## FAQ-Nummer: 17-007

## Brandschutzrichtlinie 17-15 / Kennzeichnung von Fluchtwegen Sicherheitsbeleuchtung Sicherheitsstromversorgung

Thema: Deckel für Abtrennung in Stockwerkverteilung

Abtrennung des Sicherheitsnetzes mit Feuerwiderstand EI 60

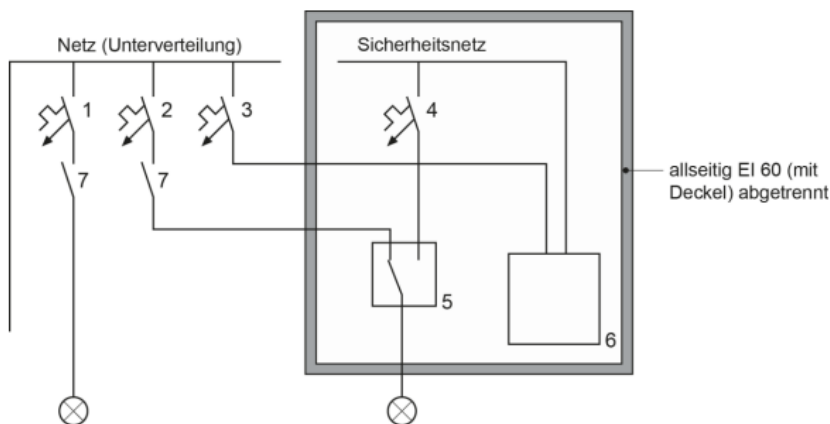
#### Benötigt es einen Deckel bei einer Abtrennung für die Stromversorgungen der Sicherheitszwecke (Sicherheitsbeleuchtung) in der Stockwerkverteilung?

#### Wärmestau im Normalbetrieb

Bei zentralen Notbeleuchtungsanlagen werden die Umschalteneinheiten, sprich Umschaltrelais und Überwachungselektronik, dezentral installiert. In der Praxis heisst dies, die Umschalteneinheit wird im Stockwerk Tableau (Schaltgerätekombination) eingebaut. Im Normalbetrieb stehen diese Umschaltrelais dauernd unter Spannung, so wird eine Umschaltung bei einem Netzausfall garantiert. Diese Versorgungs - Spannung wird benötigt um die Netzüberwachung sicher zu stellen. Durch den durchgehenden Betrieb erzeugen die eingesetzten Geräte Eigenwärme. Diese Eigenerwärmung führt bei einer allseitig geschlossener Abtrennung inkl. Deckel zu einem Wärmestau und es besteht ein erhöhtes Ausfallrisiko der Geräte und somit der Notbeleuchtung und die Sicherheitsfunktion ist im Notfall nicht gegeben.

Eine Lösung mit der heutigen Vorschrift kann technisch nicht funktionieren. Folgende Gründe bestehen:

- Auslösen des Leitungsschutzschalters (LS) durch den Wärmestau. (Bimetall Auslösung bei ca. 50°C Umgebungstemperatur)

Die Überwachungselektronik kann bei einem Wärmestau nicht mehr funktionieren und die Spannungsüberwachung fällt aus.

Es ist keine Änderung notwendig. Es gibt Alternativen mit denen der Problematik des Überhitzens begegnet werden kann (Volumen EI 60-Abtrennung vergrößern, separate Aufstellung der Stromversorgung für Sicherheitszwecke oder geeignete Positionierung in der Schaltgerätekombination, etc.).
